改善箇所説明図

SSAM (Single Signal detect and Actuation Module)

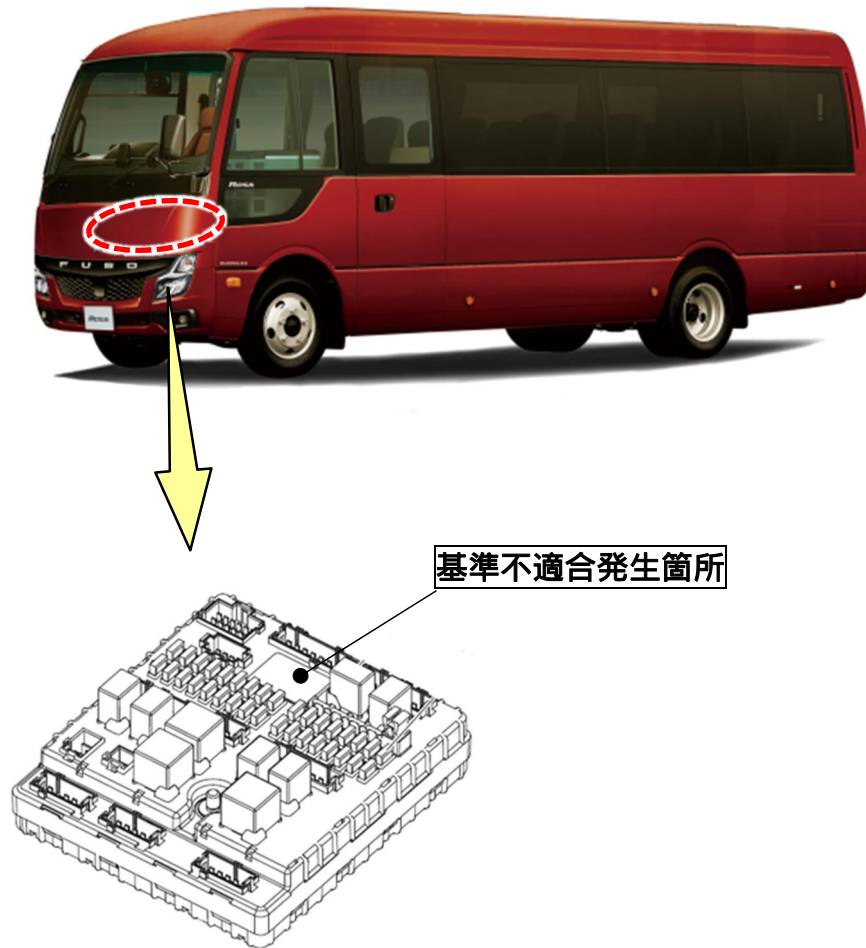
SSAM (Single Signal detect and Actuation Module) において、ソフトウェアの検討が不十分のため、SSAM が起動した際や起動中に SSAM 内のマイコンが故障と判断してマイコンがリセットを繰り返すことがある。そのため、エンジンの始動不能、再始動不能、エンジン停止不能、電装品の不作動または強制作動になるおそれがある。

全車両、SSAM のソフトウェアを対策ソフトウェアに書き換える。

識別 : 作業完了車には、アクセルペダルブラケット側面に白色ペイントを塗布する。
